**Европейская экономическая комиссия****Комитет по внутреннему транспорту****Всемирный форум для согласования правил
в области транспортных средств****165-я сессия**

**Соглашение 1958 года – рассмотрение проектов
поправок к существующим правилам,
представленных GRB****Предложение по дополнению 7 к поправкам серии 02
к Правилам № 117 (шины: сопротивление качению,
шум, производимый при качении, сцепление на
мокрых поверхностях)****Представлено Рабочими группами по вопросам шума и по
вопросам торможения и ходовой части***

Рис. 1

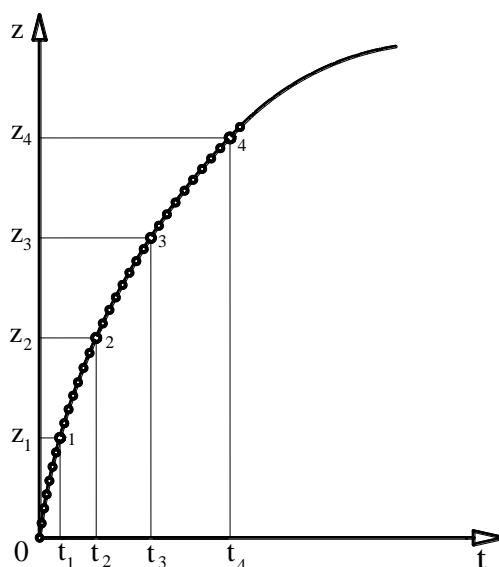
Включить новое добавление 5 следующего содержания:

"Приложение 6 – добавление 5

Метод выбега: измерения и обработка данных при расчете значения выбега по дифференциальной формуле $d\omega/dt$.

1. Регистрируется зависимость "расстояния от времени" для вращающегося тела в процессе выбега по периферийной окружности в соответствующем диапазоне скоростей, например 82–78 км/ч или 62–58 км/ч, в зависимости от типа шины (приложение 6, пункт 3.2., таблица 1) в дискретной форме (рис. 1) для вращающегося тела:

$$z=f(t_z)$$

z – число оборотов тела в процессе выбега;

t_z – конечное время достижения числа оборотов z в секундах, зарегистрированное в виде шестизначного числа после нуля.

Примечание 1: Более низкую скорость диапазона регистрации можно снизить до 60 км/ч, если испытательная скорость составляет 80 км/ч, и до 40 км/ч, если испытательная скорость составляет 60 км/ч.

2. Приблизительная зависимость, зарегистрированная с помощью непрерывной, монотонной дифференцируемой функции:
 - 2.1 выбрать самое близкое к максимуму значение z , делимое на 4, и разделить его на четыре равных отрезка: $0, z_1(t_1), z_2(t_2), z_3(t_3), z_4(t_4)$.
 - 2.2 Составить систему из 4 уравнений, каждое в следующей форме:
